ContiTech

Opel, Alfa, Fiat, Saab, Chevrolet için CT1077K2/ WP2 dişli kayışı seti 2003'den itibaren çeşitli modeller 1,6/1,8

Şek. 1
Çatal pimli makaralı modeller

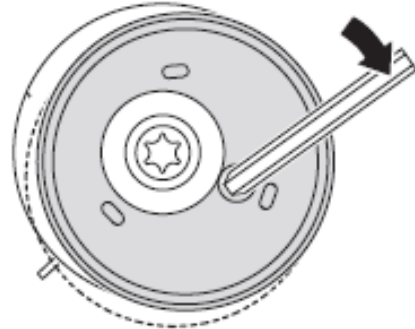
Teslimat kapsamındaki gergi makarası, araç içinde kurulu olan makaradan görsel farklılık göstermektedir.

ContiTech, gergi makarasını iki farklı seçenekle sunmaktadır, KM-6333 çatal pimli ve çatal pimi olmadan. Her iki modelin montajı farklıdır fakat sorunsuz bir şekilde kullanılabilirler.

Modelde çatal pim yoktur ve motora monte edildikten sonra (20Nm + 120°), kayışı yerleştirebilmek için 6mm alyan anahtarı yardımıyla ilk önce saat yönünde gerdirilmelidir. Alyan anahtarı çıkarıldıktan sonra gerilim otomatik olarak ayarlanır.

Ön montajlı çatal pimi olan modelde pim, kayış yerleştirildikten sonra çekilir. Burada da gerilim otomatik olarak ayarlanır.
